Beschlussvorlage Gemeinde Bobitz	Vorlage-Nr: VO/GV09/2019-1227 Status: öffentlich Aktenzeichen:
Federführend: Bauamt	Datum: 27.08.2019 Einreicher: Bürgermeisterin
Festlegung der Vorzugsvariante im Ergebnis der Erstellung eines Brandschutzkonzeptes für die Schule in Bobitz.	
Beratungsfolge:	
Beratung Ö / N	Datum Gremium
Ö	10.09.2019 Ausschuss für Gemeindeentwicklung, Bau, Verkehr und Umwelt Bobitz
Ö	06.11.2019 Ausschuss für Gemeindeentwicklung, Bau, Verkehr und Umwelt Bobitz
Ö	17.12.2019 Gemeindevertretung Bobitz

Gesprächsnotiz

Thema: Brandschutzprobleme an der Schule Bobitz

Beratung zum Brandschutzkonzept Schule Bobitz, am 30. September 2019.

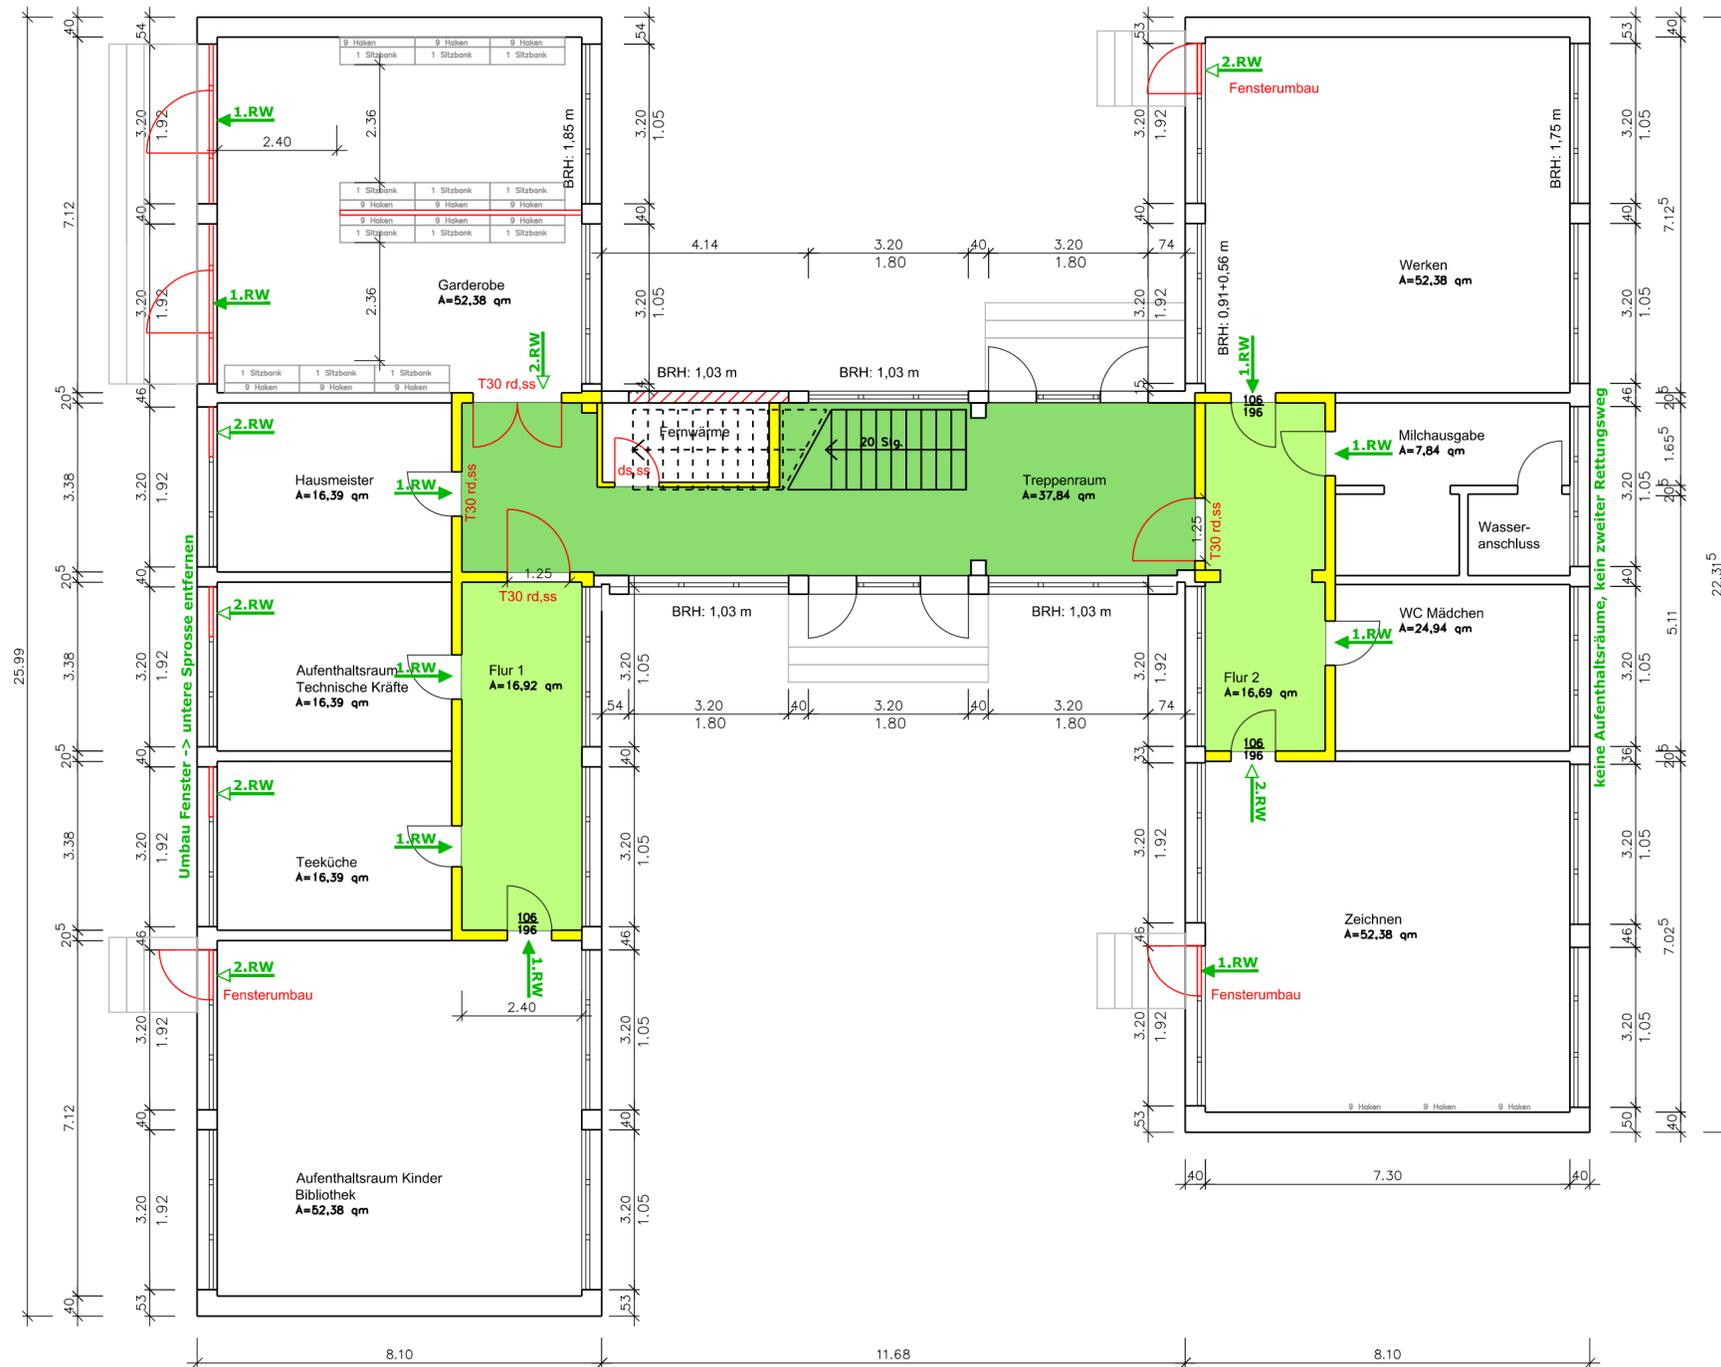
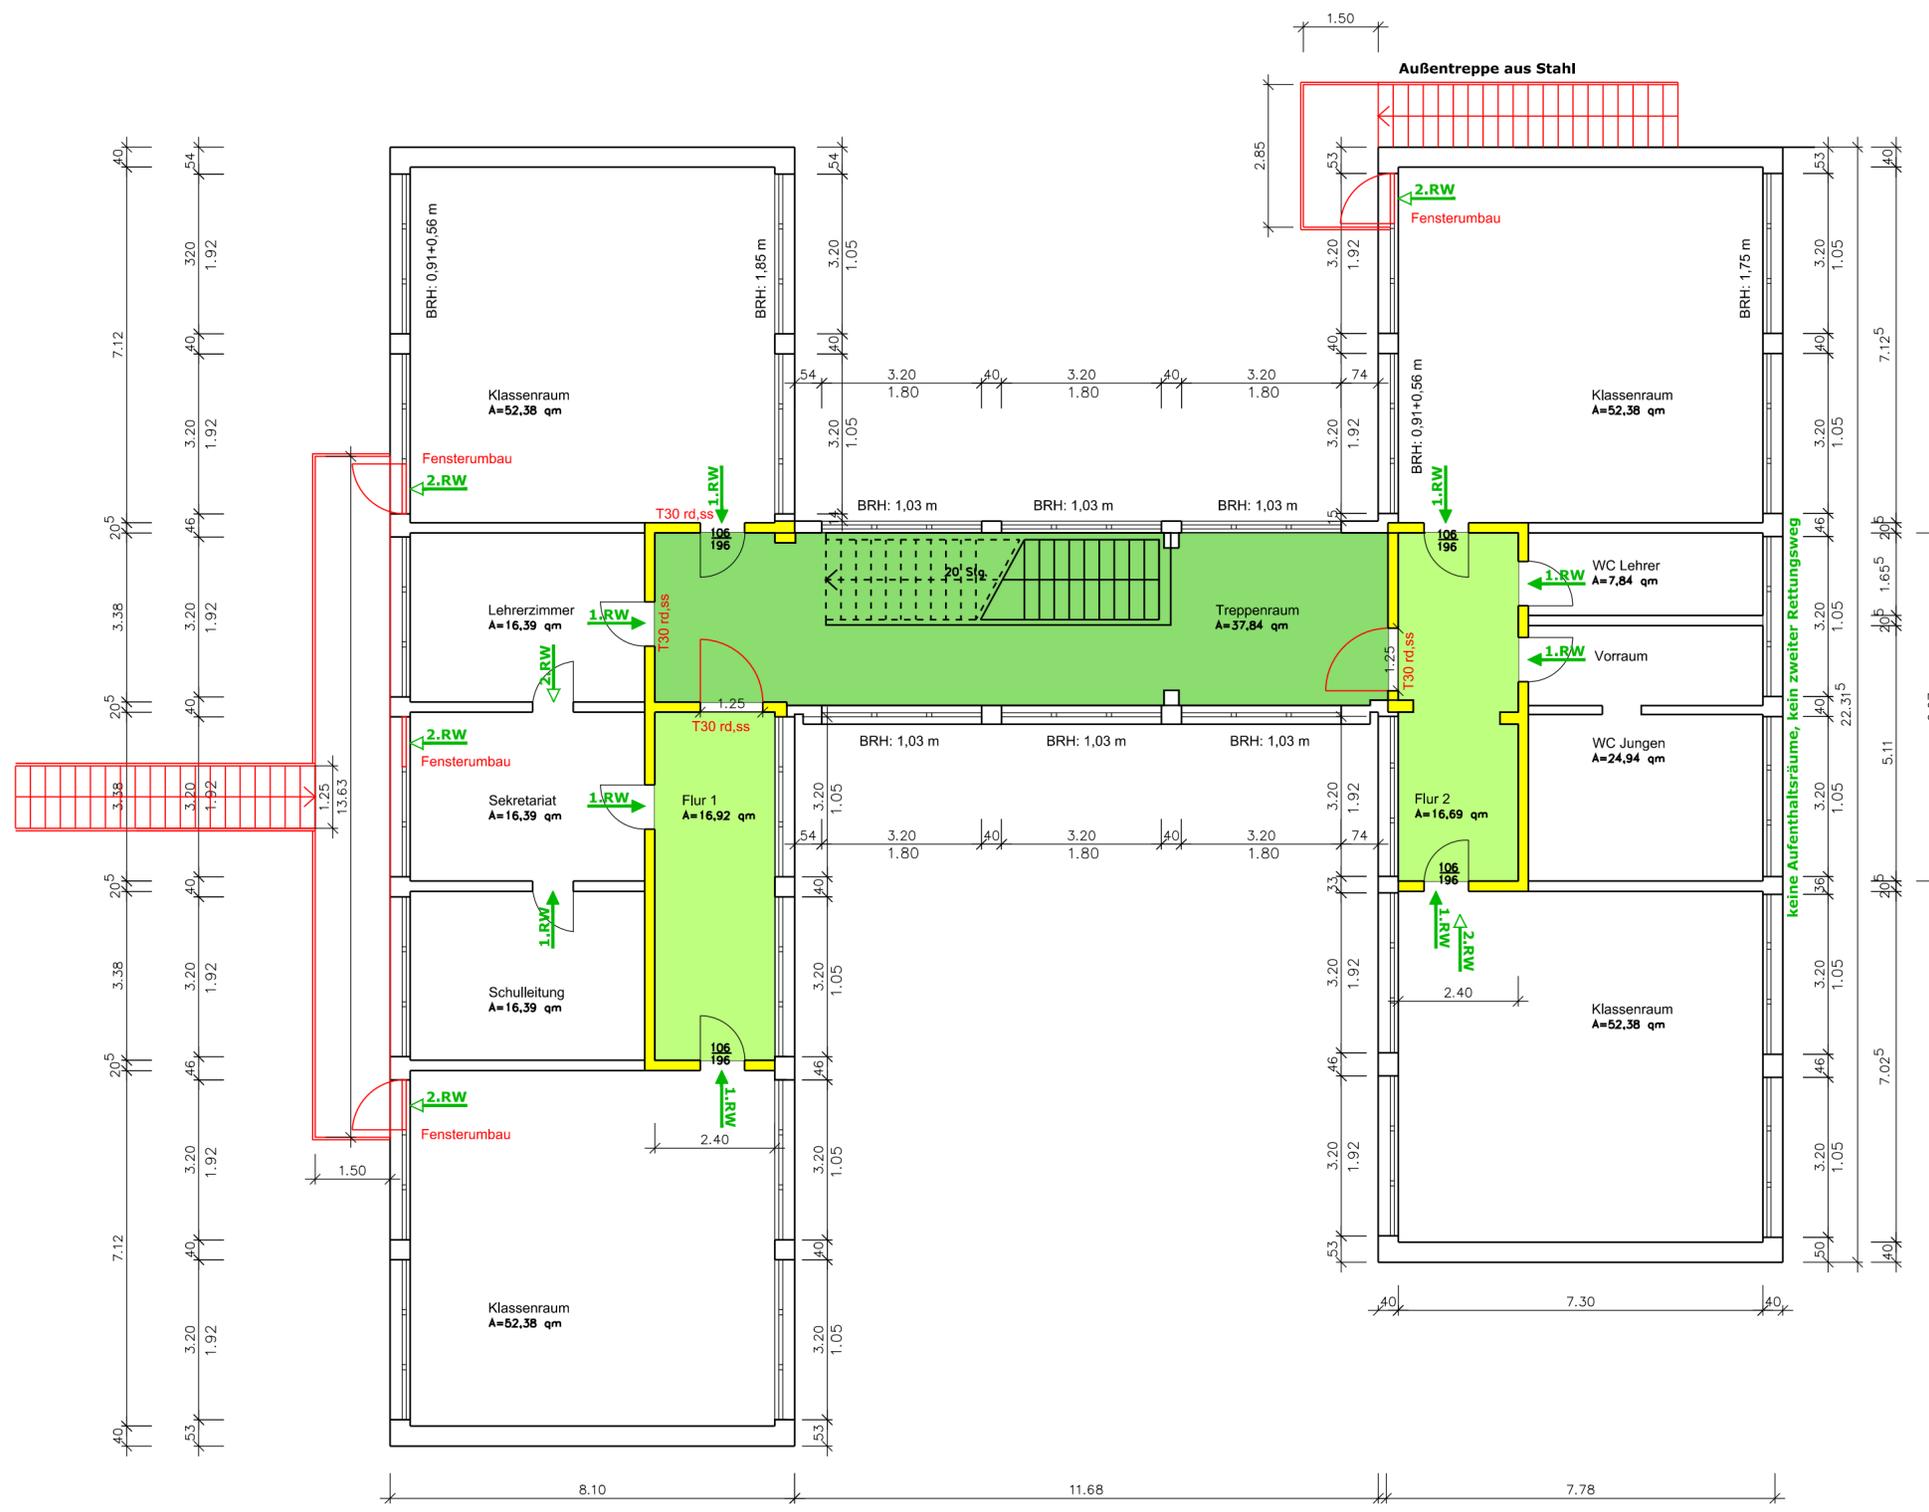
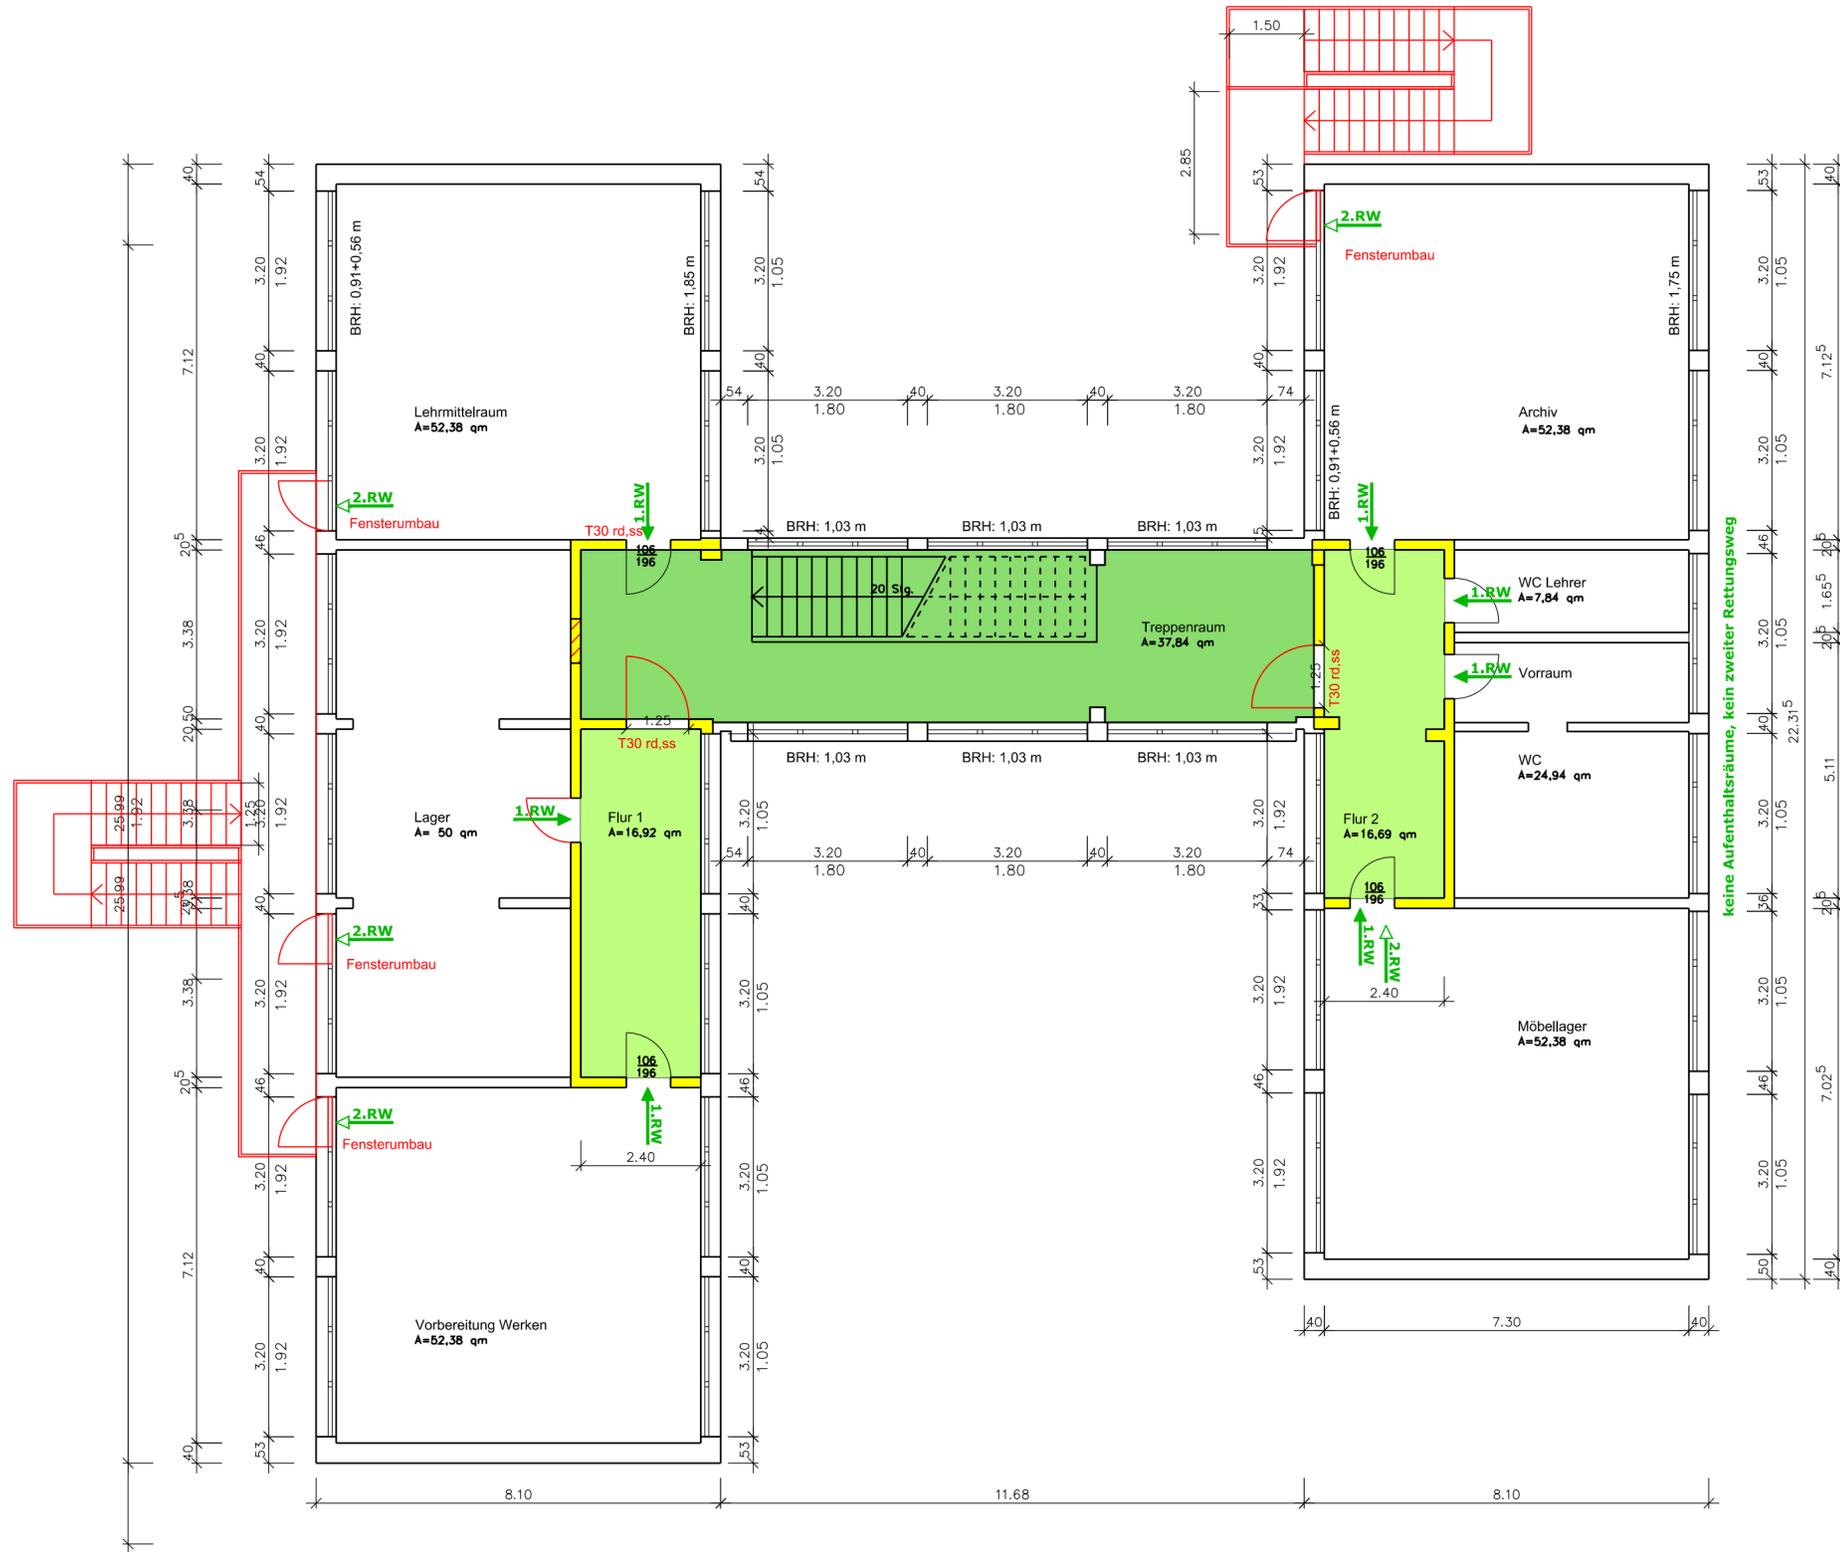
Im Vorfeld dieser Beratung gab es ein Treffen zwischen der Schulleitung und der Brandschutzplanerin Frau Slopinski zum Thema Brandschutzkonzept der Schule. Frau Zielinski und Frau Wilczek konnten bei diesem Treffen ihre Bedenken mit Frau Slopinski zum Brandschutzkonzept abstimmen. Im Ergebnis dieses Treffens wurde eine neue Variante für das Brandschutzkonzept von Frau Slopinski erarbeitet.

Bei der Beratung am 30. September wurde die neu erstellte Variante zum Brandschutzkonzept ausführlich diskutiert. Genügend große Planzeichnungen wurden vom Amt zur Verfügung gestellt. Frau Zielinski erläuterte ausführlich die Bedenken der Schule zum bisherigen Brandschutzkonzept und aus welchen Gründen die neu, abgestimmte Variante des Brandschutzkonzeptes dem schulischen Betrieb entgegenkommt.

Im Ergebnis dieser Beratung befürworten alle Teilnehmer die Variante, dass das 2. OG wieder für den Unterricht genutzt wird. Die Nutzung mit Unterrichtsräumen im 2. OG ergibt sich auch aus der Notwendigkeit des Verlustes eines Klassenraumes im Erdgeschoss als Garderobenraum, dafür entfallen die Schränke auf den Fluren für die Schüler. Der im 2. OG verloren gehende Lagerraum muss ggf. durch neu zu schaffenden Lagerraum (z.B. Schuppen auf dem Schulgelände) ersetzt werden.

Die Variante das 2. OG weiterhin nur mit Nebenräumen als Lagerfläche zu nutzen und keinen Aufenthalt für Schüler zu zulassen, erscheint den Teilnehmer als nicht zukunftsorientiert und als zu starken Eingriff in den schulischen Betrieb.
Diese Variante sollte nur bedingt weiter verfolgt werden.

Im Zuge einer Begehung aller Etagen der Schule wurde von den Teilnehmern ein größerer Investitionsbedarf (z.B. Malerarbeiten, Elektroverteilung) im 2. OG festgestellt. Dieser muss im Zuge der brandschutztechnischen Ertüchtigung des Schulgebäudes mit abgebaut werden.
